都市計画道路（「名神湾岸連絡線」及び関連する「今津東線、  
浜甲子園線 他」）の変更（素案）に関する説明会

名神湾岸連絡線に関連する都市計画道路の変更について  
（浜手幹線ほか3路線）

① 路線名 浜手幹線

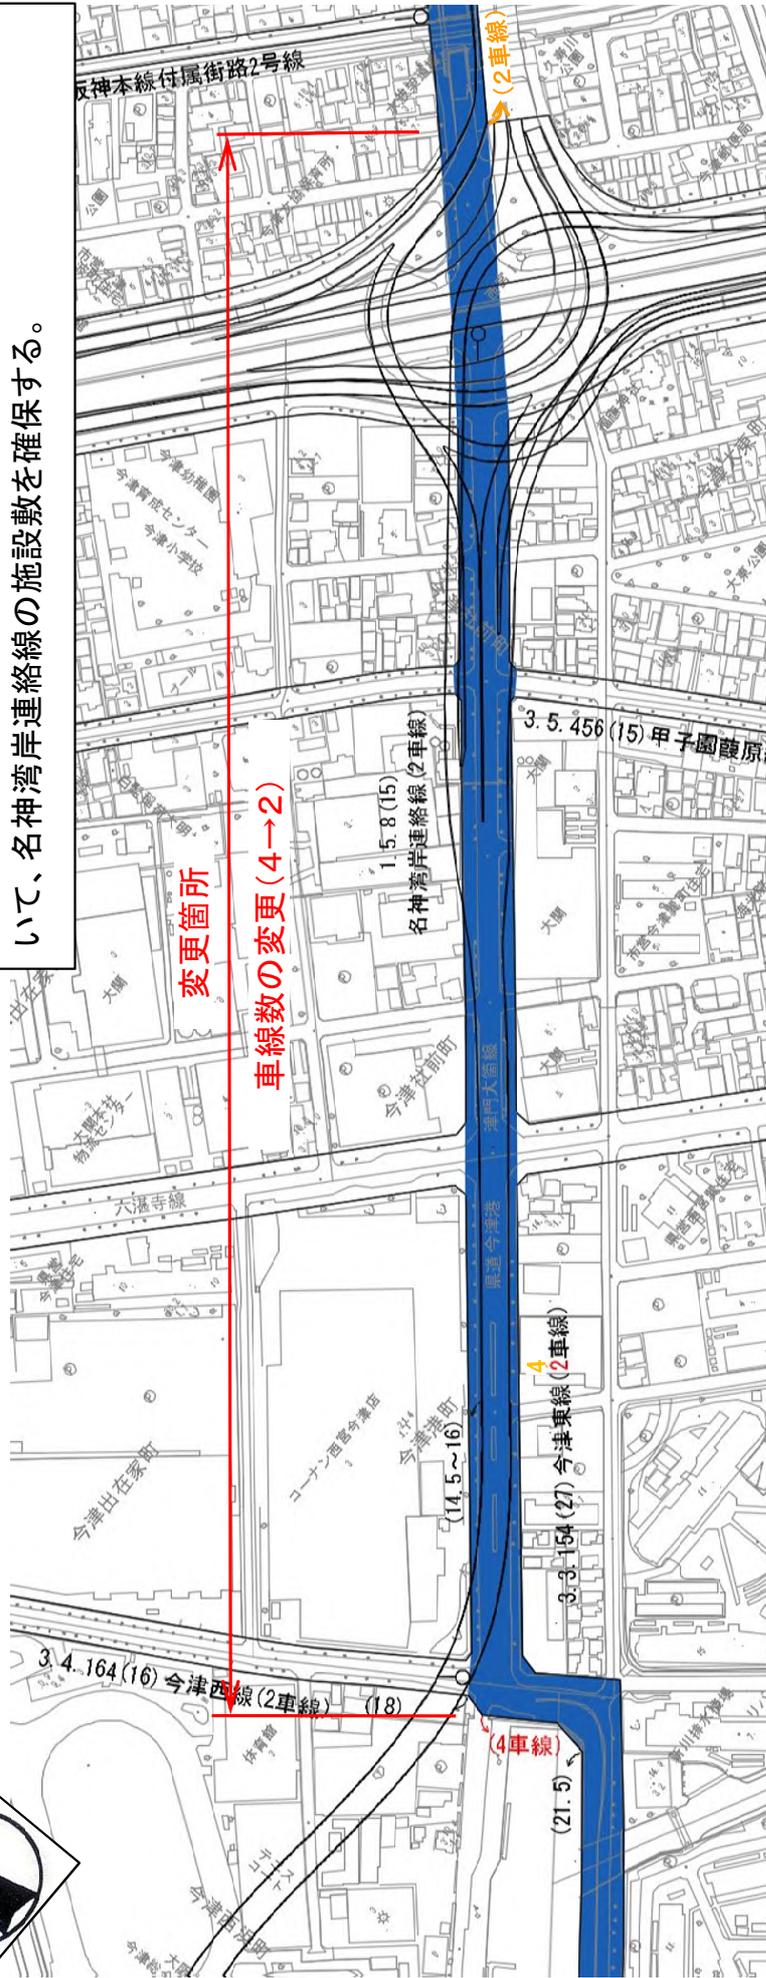
＜変更理由＞  
 名神湾岸連絡線の都市計画決定に伴い、交差点部の一部区域を変更する。

今津東線

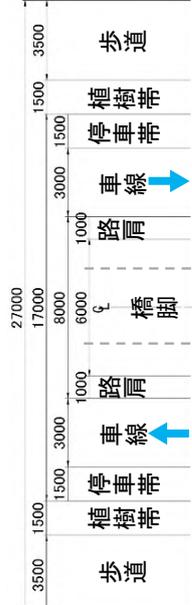
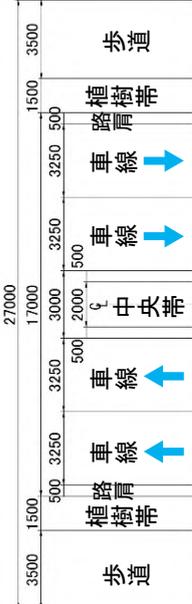
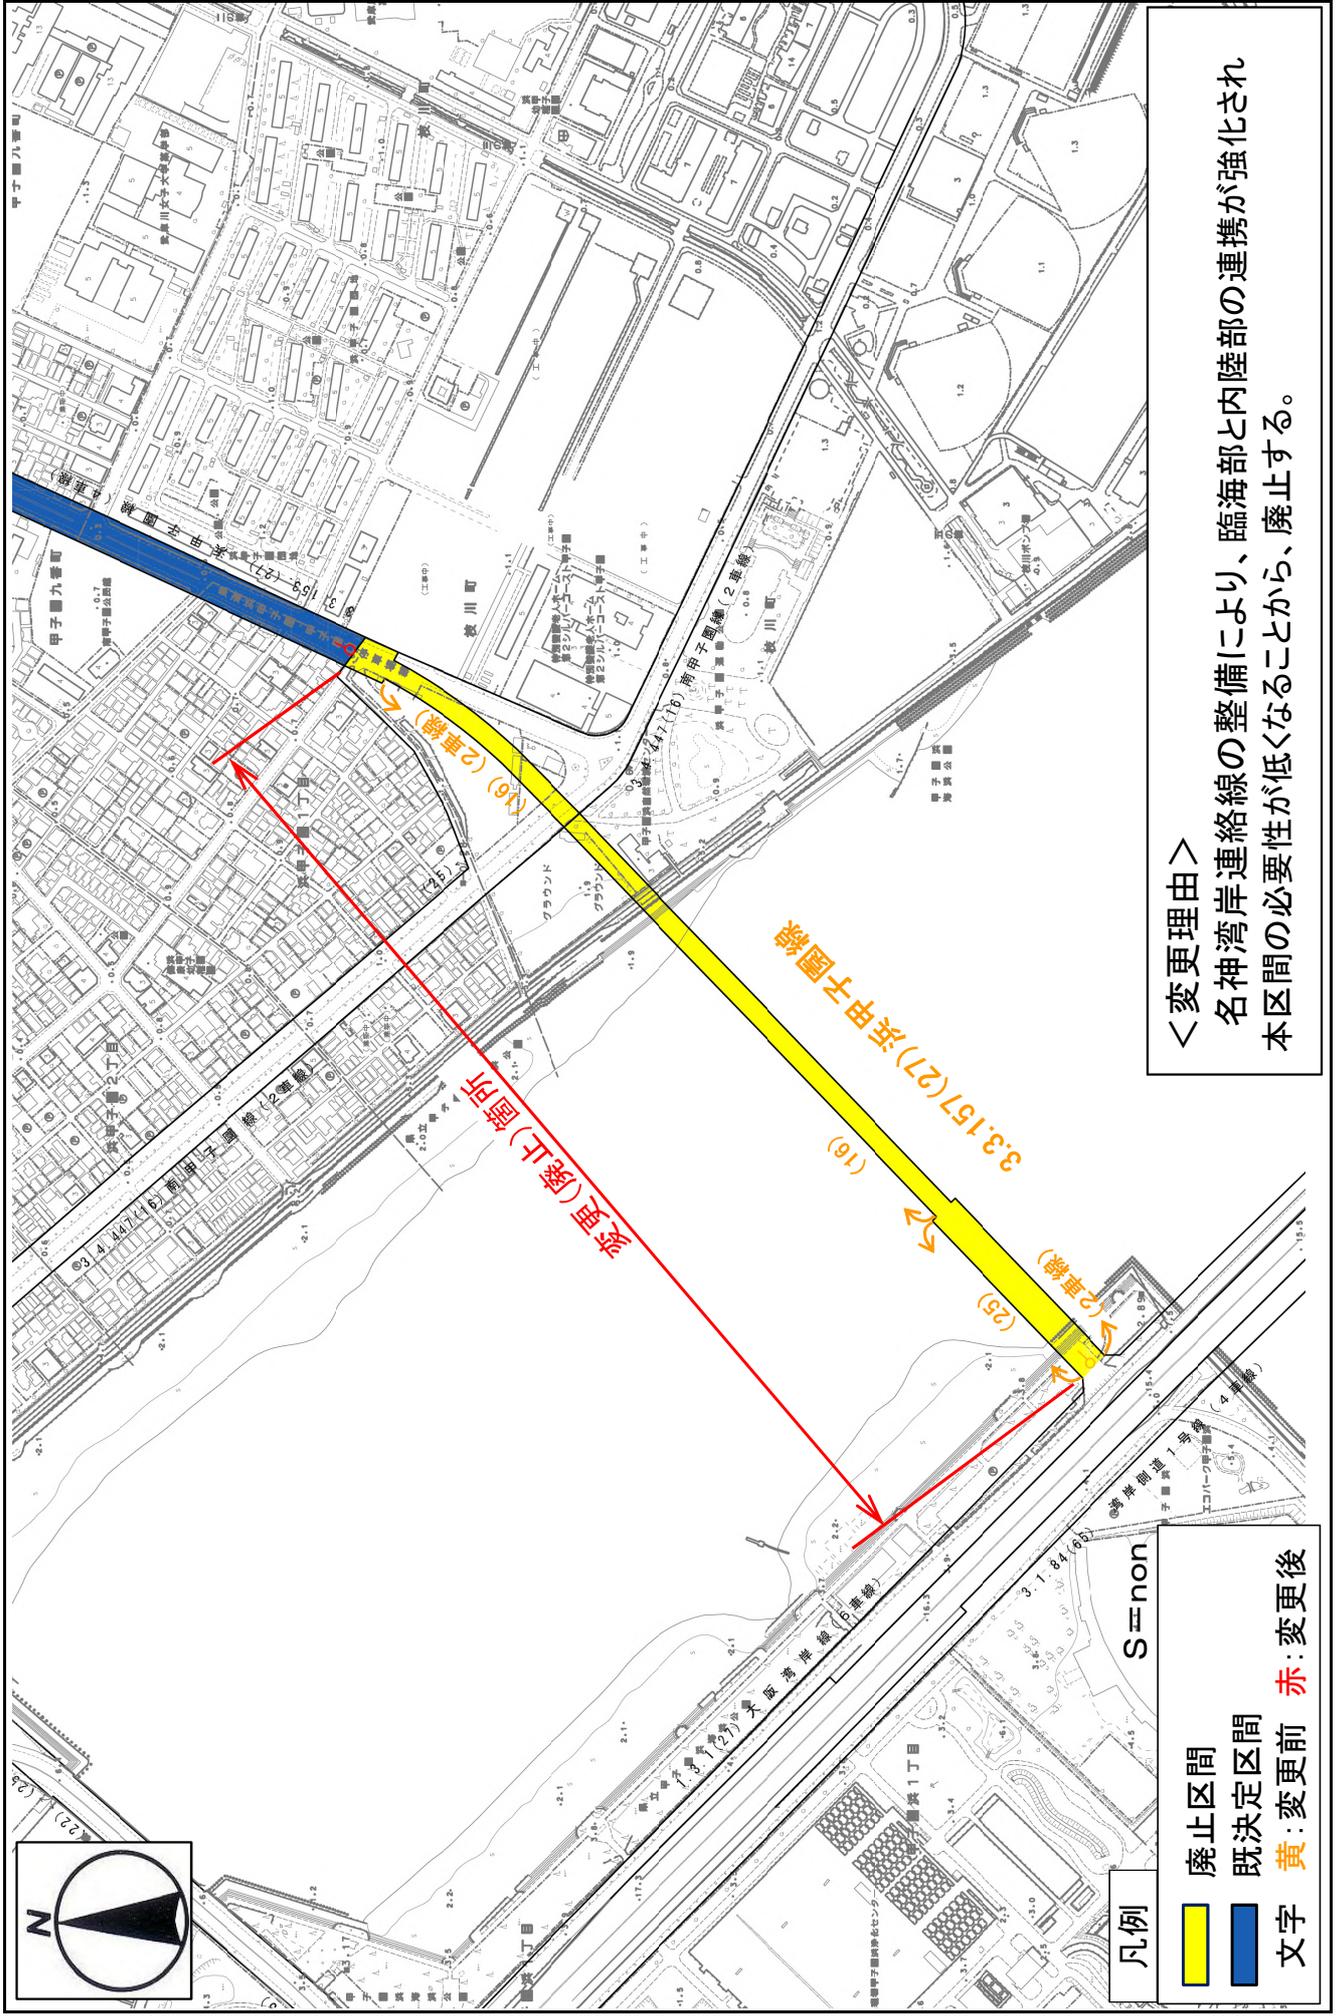
名神湾岸連絡線の整備に伴い交通量が増加することにより、一部区間の車線数を4車線から2車線に変更し、現計画区域内において、名神湾岸連絡線の施設敷を確保する。

車線数の変更(4→2)

湾岸側道1号線

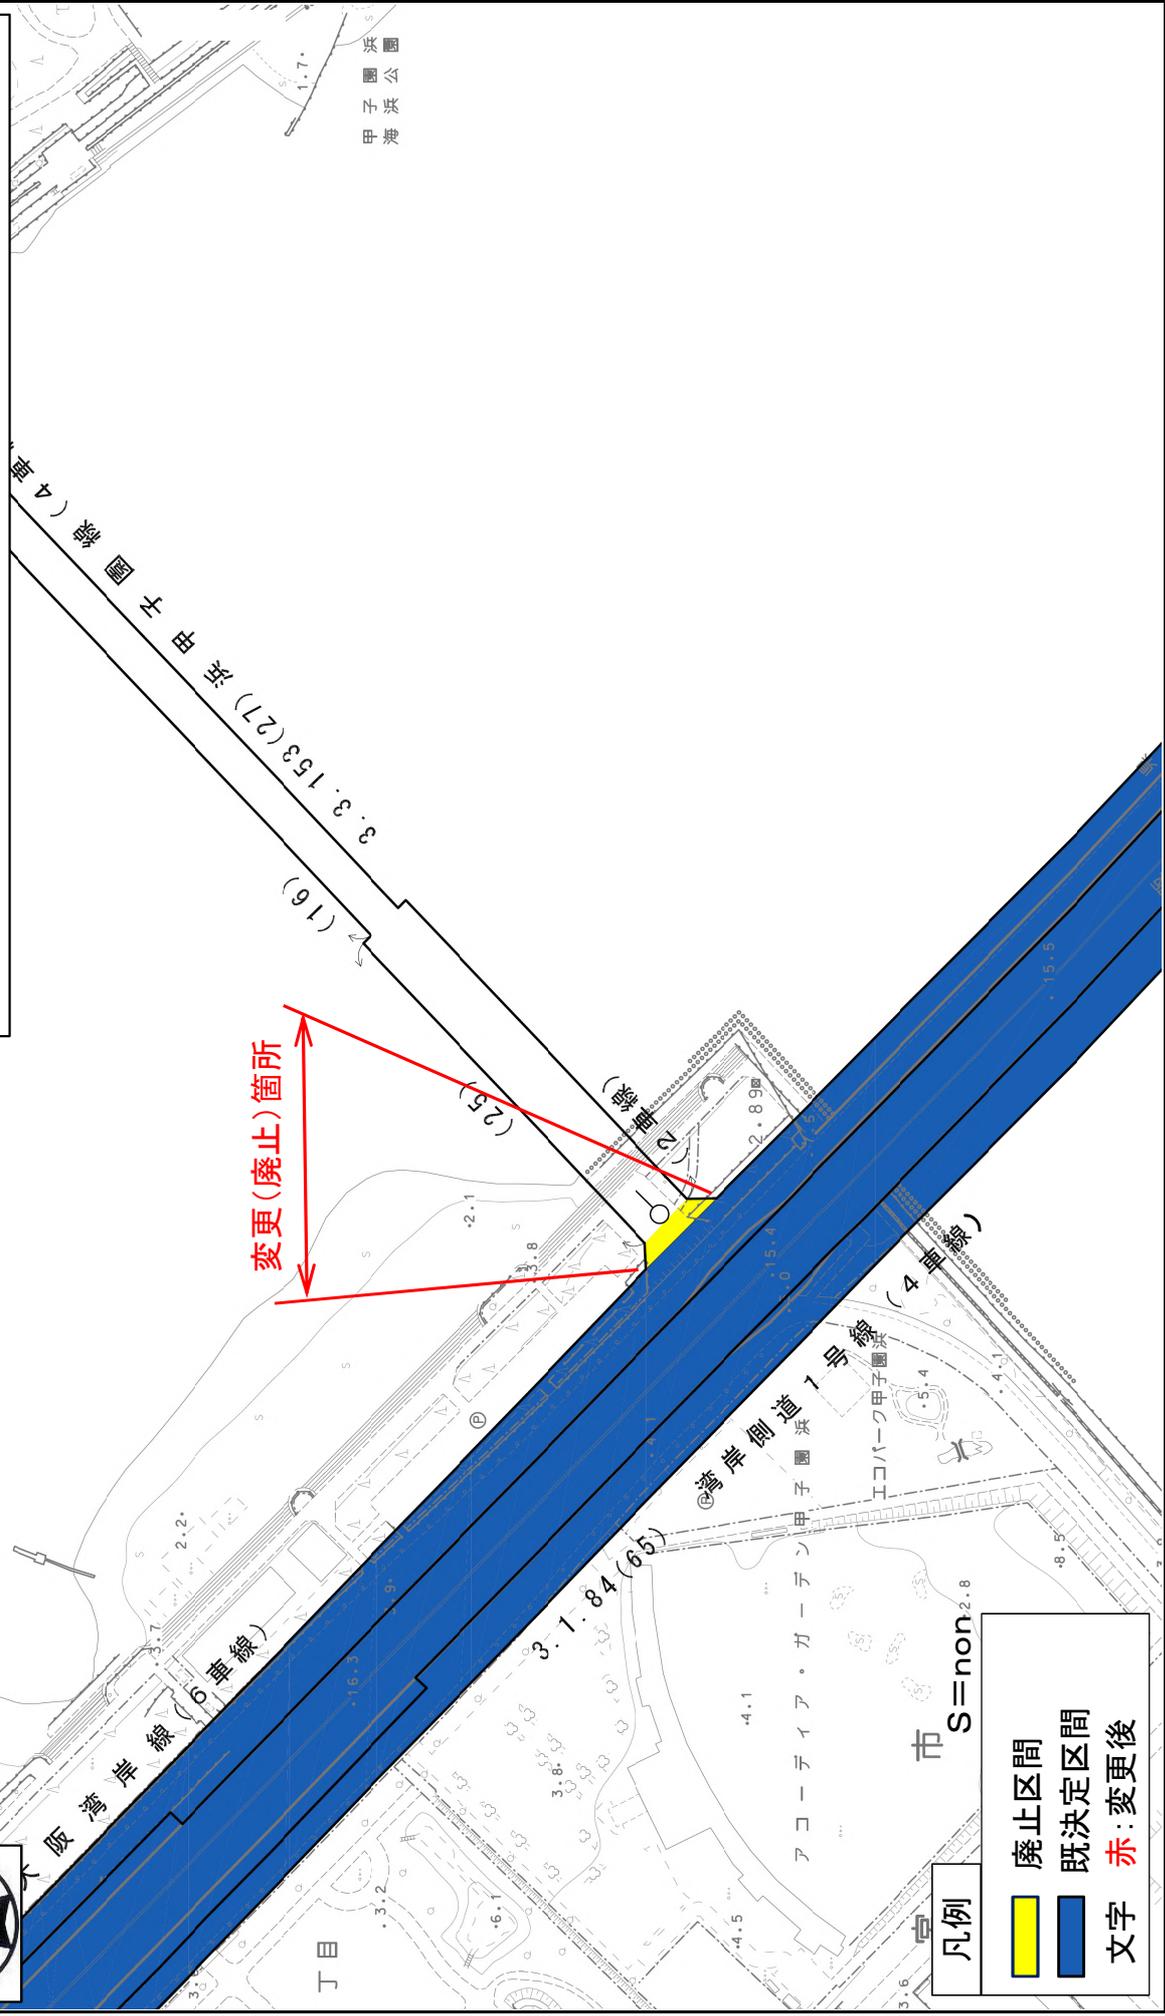
浜甲子園線の変更(廃止)に伴い、本路線の一部区域(隅切り部)を廃止する。
